## Verkoop [Afd 8.4.2]

Verslagnummer:  
 33/23072025/49032/54533/1

Inspectie adres: Ottergemstraat 94, 9570 Lierde (België)  
 Type: Verkoop [Afd 8.4.2]

Datum van de keuring: 23/07/2025  
 Eigenaar: Bart Pieters  
 Type lokalen: Huis

## Elektrisch bord

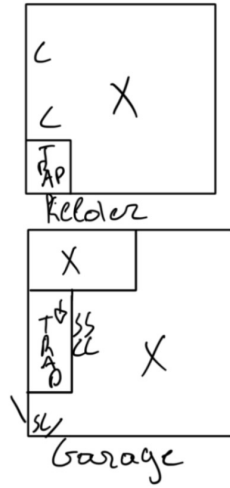
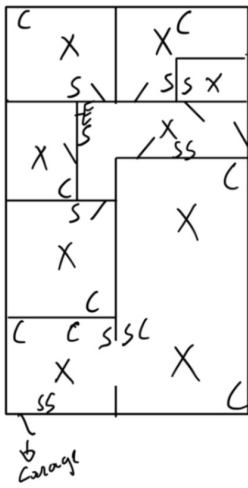
- Extra opmerking: O.a keuken en kelder
- Het verdeelbord is onvoldoende gemarkeerd. Individuele markering, voedingsspanning en/of gevarendriehoek ontbreken. - oAfd 3.1.3.3; Afd 9.4.1

- De beschermingsgraad van de ruimte moet ten minste IPXX-D zijn voor ruimtes publiek toegankelijk en IPXX-B voor gewone ruimtes. - oAfd 4.2.2.3
- Er ontbreken afdekplaatjes in het elektrisch bord. - Afd 5.2.6; oAfd 4.2.2.3

- De houders van de penautomaten zijn niet uitgerust met een kaliberstuk. - oAfd 5.3.5.5.a
- De elektrische installatie is niet verwezenlijkt met elektrisch materiaal volgens en naar de regels van goed vakmanschap. - Afd 1.4.1; Afd 1.4.2; Afd 5.2.6
